Direction  
départementale  
des territoires  
et de la mer  
du Var

07 AOÛT 2020

**OBJET :** avis sur le dossier de création de l'UVM des Lauriers située sur la commune de Bagnols-en-Forêt  
**PROCÉDURE :** autorisation environnementale unique (AEu) d'une installation classée pour la protection de l'environnement (ICPE) avec avis de l'autorité environnementale (Ae) « projet »  
**REF. :** courriel de consultation de la DREAL en date du 18 juin 2020 – téléchargement des pièces via ANAE  
**Copie :** Apogon-contrib avis ae pour services internes DDTM consultés

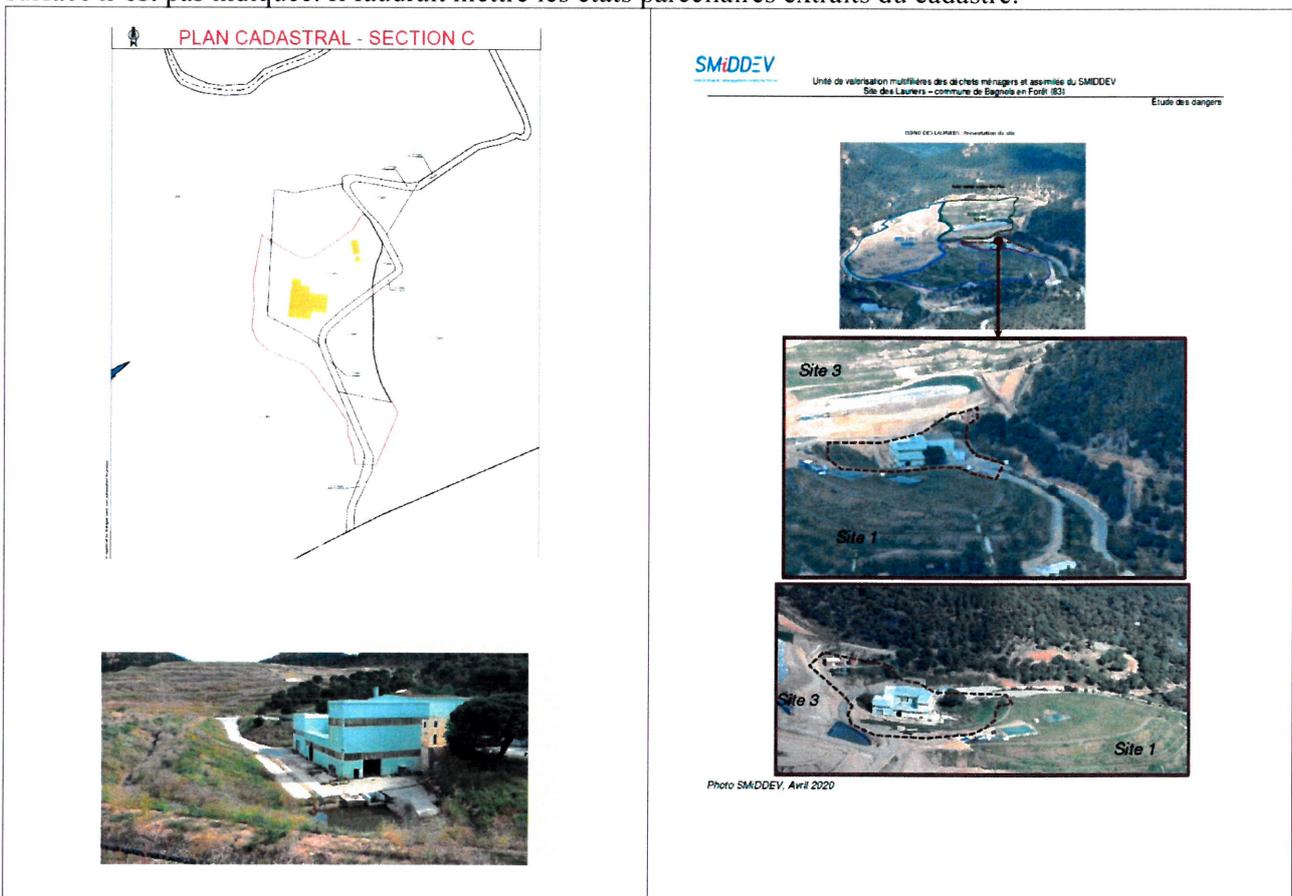
Pièce 1.6 : Notice explicative de la remise en état ICPE, il est indiqué que « Les bâtiments seront ou non démolis en fonction de leur état et des utilisations ultérieures possibles qui pourraient être souhaitées par le SMiDDEV. » page 4/9 du SETIS/ 227200001101-UVM Bagnols en Forêt\_DAE\_Mai 2020\_B

Les informations foncières (pièce 1.5) sont sélectives. La parcelle C1003 comporte deux bâtiments dont la surface n'est pas indiquée. Il faudrait mettre les états parcellaires extraits du cadastre.

*Plan de localisation du projet d'implantation de l'UVM et du feu de Fréjus de 1987(source : DDTM)*

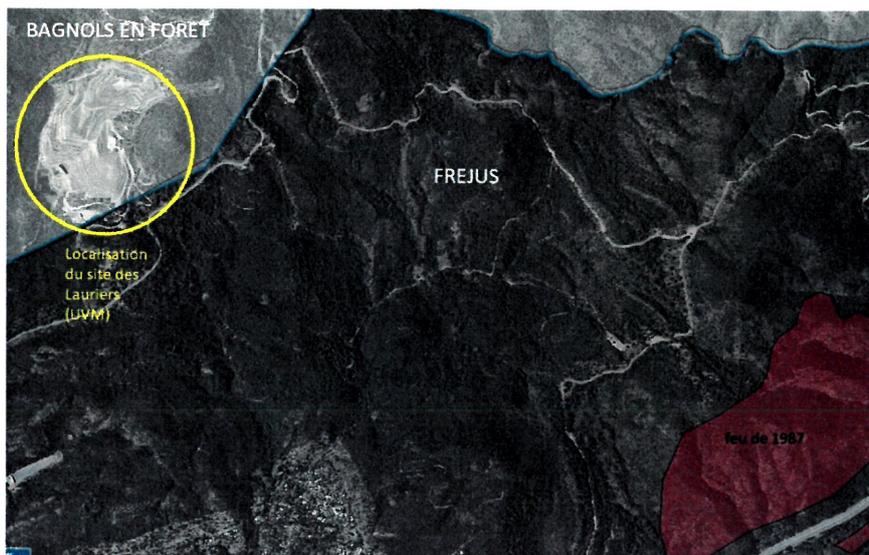
La commune a été parcourue par trois feux importants (1973, 1983 et 2007). L'incendie de forêt le plus proche a été enregistré à 3 km du site du projet :

*Plan de localisation du projet d'implantation de l'UVM, zone rouge (R) du PPRIF de Fréjus (source : DDTM)*

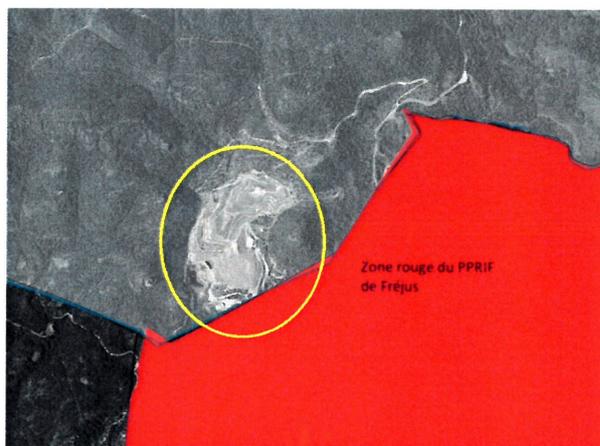
Deux cartes récentes (2019) d'intensité des feux ont été élaborées avec deux directions de vents différentes (270° et 260°) et des vitesses différentes (10 km/h et 15km/h) démontrant une intensité exceptionnelle autour du site. Étendre la construction sur une zone où l'intensité du feu a été identifiée comme exceptionnelle est à proscrire.

La commune de Bagnols-en-forêt ne dispose pas d'un Plan de Prévention du Risque Incendie de Forêt (PPRIF) ni d'un porter à connaissance (PAC), au titre du risque incendie de forêt. Les communes limitrophes au Sud et à l'Est de Bagnols-en-forêt (respectivement Fréjus et Les Adrets de l'Estérel) ont un PPRIF définitif approuvé. Le site se situe dans la continuité de la zone rouge du PPRIF de Fréjus.

Plan de localisation du projet d'implantation de l'UVM et zonage de la carte d'aléa feu de forêt (source : DDTM)

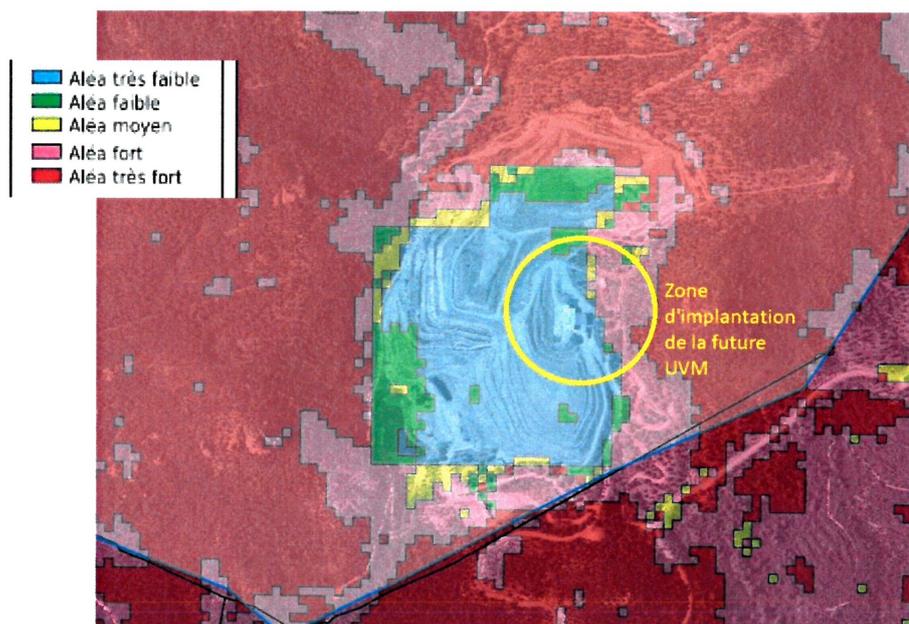
Le projet d'implantation de l'UVM se situe à cheval sur l'aléa très faible (en bleu) et l'aléa fort (en rose). Le centre d'enfouissement quant à lui est isolé au cœur du massif, en zone d'aléa très fort (rouge).
